Modelo:

CUECEPASTAS A GAS

CP-91

CP-91

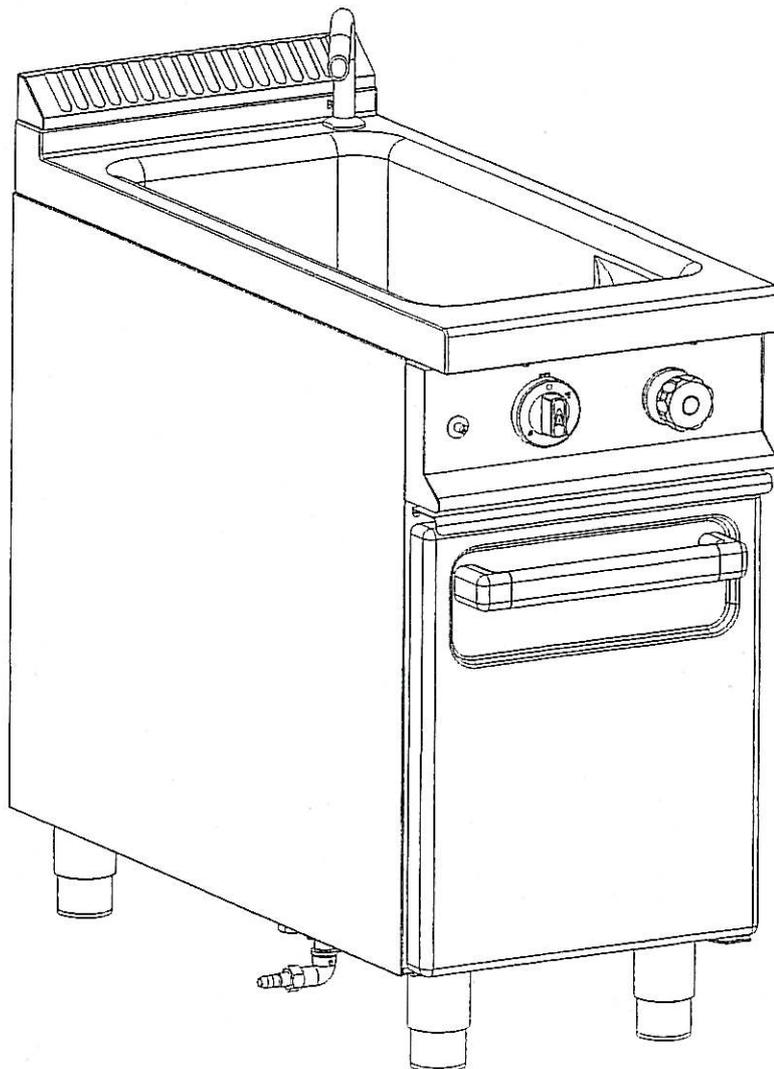
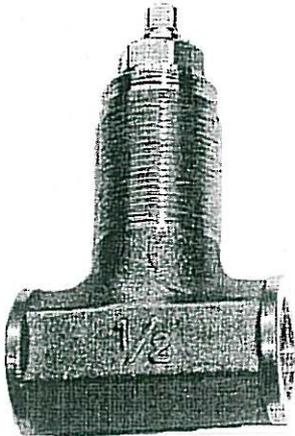
Se ha procedido a solucionar el problema con la junta del mando-llave de paso de agua que tendía a deformarse por calor del grifo . Esto provocaba que el mando no dejara girar al grifo. Se cambia el mando llave paso de agua cod.: 58417047 por el nuevo mando cod. 58426086. Esto hace que tengamos que cambiar el embellecedor de llave paso de agua cod.: 58417048 por el nuevo embellecedor cod. 58425083. Además se cambia el taladro del frente para adaptarlo al nuevo embellecedor. Por otro lado para que no se vea el grifo al mirarlo desde arriba se mueve la instalación unos 7mm hacia adentro.

Se adjuntan fotografías de las nuevas piezas que se incorporan. El grifo sigue siendo el mismo. En resumen: hemos cambiado el mando y el embellecedor junto con las piezas que acompañan que se ven en las fotos (tornillo, arandela, tapa)
